**Avis délibéré de la mission régionale d'autorité environnementale
sur l'augmentation de capacité d'un bain de zinc et adjonction de
deux cuves de rinçage sur un site de traitement de surface de la
société Zinq Auvergne sur la commune de Saint-Pourçain-sur-
Sioule (03)**

Avis n° 2023-ARA-AP-1505

Avis délibéré le 25 avril 2023

Schéma de principe du procédé en situation future Source rapport non technique page 12

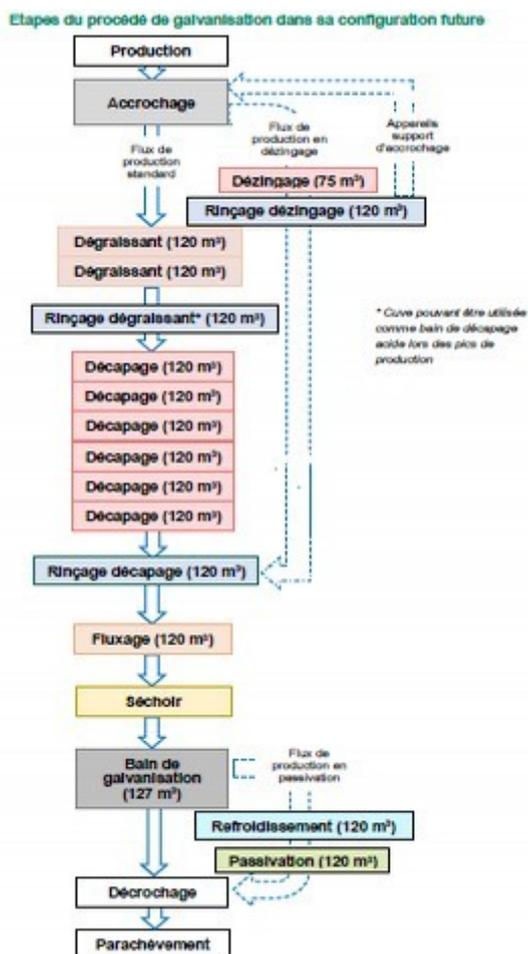
Le projet prévoit d'augmenter le volume du bain de dézingage, de 35 à 75 m³, et d'augmenter la concentration en chlorure de zinc de ce même bain, de 320 g/L à 400 g/L pour permettre son traitement comme déchet par les nouvelles sociétés agréées avec lesquelles ZINQ Auvergne est en contact. Il inclut également l'ajout de deux cuves de rinçage de 120 m³ chacune pour mieux répondre⁴ aux pics de production ponctuels, en remplacement de quatre cuves non utilisées et démantelées en 2021. Le projet objet du présent avis est en partie une régularisation administrative. En effet les cuves de rinçage ont déjà été démantelées et remplacées, et la concentration en chlorure de zinc a déjà été augmentée, la réalisation du projet ayant commencé en 2021. Le dossier ne précise pas si le volume du bain de dézingage a déjà été augmenté.

L'Autorité environnementale recommande de préciser l'état d'avancement du projet et en particulier l'augmentation du volume du bain de dézingage.
